梁翼切削減弱式梁-柱接頭之切削凸角是否須磨成圓弧狀

【 2008-03-11 / 技術委員會】

圖一 轉彎半徑不小於 600mm 之變斷面段轉接示意圖

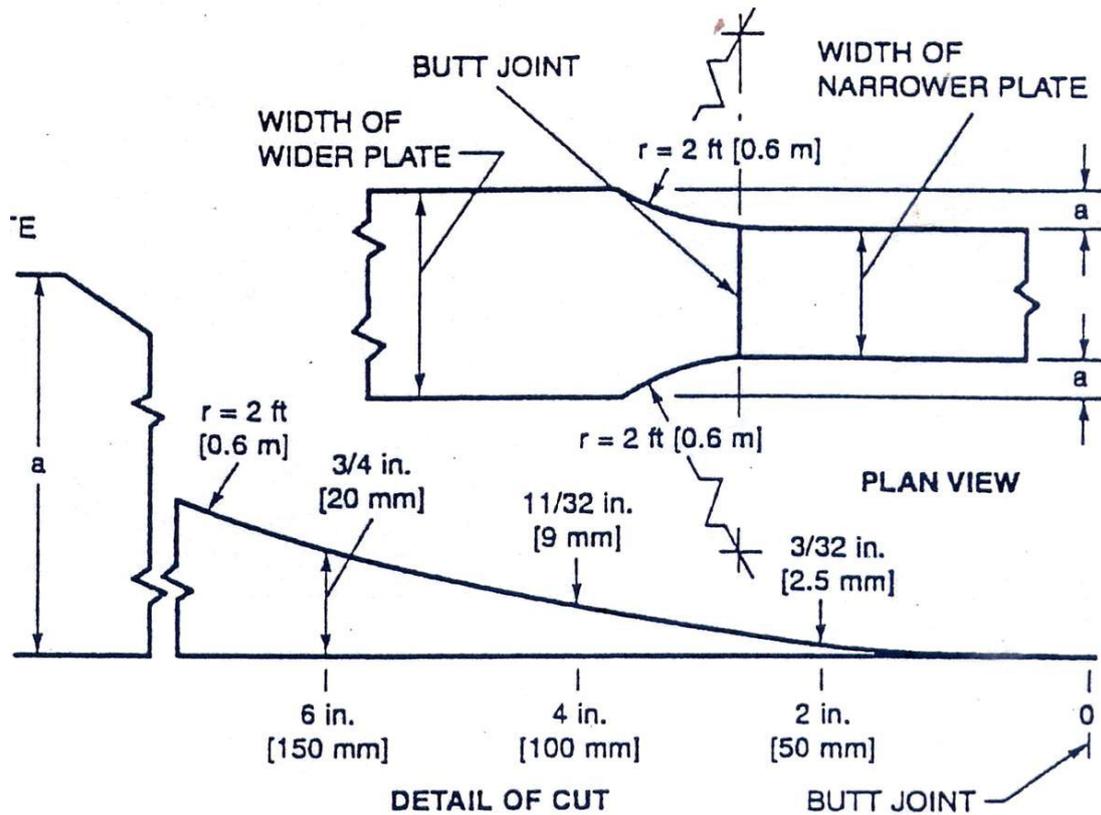
梁翼切削減弱式梁-柱接頭之切削凸角是否須磨成圓弧狀，以減低應力集中現象？

為避免承受張力反復載重之構材於斷面變化處因應力集中效應而易於斷面轉角處產生裂紋。AWS〔3〕2.16.1.2 規定：斷面寬度不同之二塊等厚鋼板對接，且承受反復張應力之載重時，在斷面變換之二鋼板邊緣間，須有一平順的轉接段，其與任一接合板邊緣間之斜率不得大於 1：2.5；或以一不小於 600mm 半徑之圓弧段與較窄部份相切(見圖一)，至於突角則無規定。

因梁翼切削減弱式梁-柱接頭之切削凸角處，並無應力集中現象，可不須磨成圓弧狀。
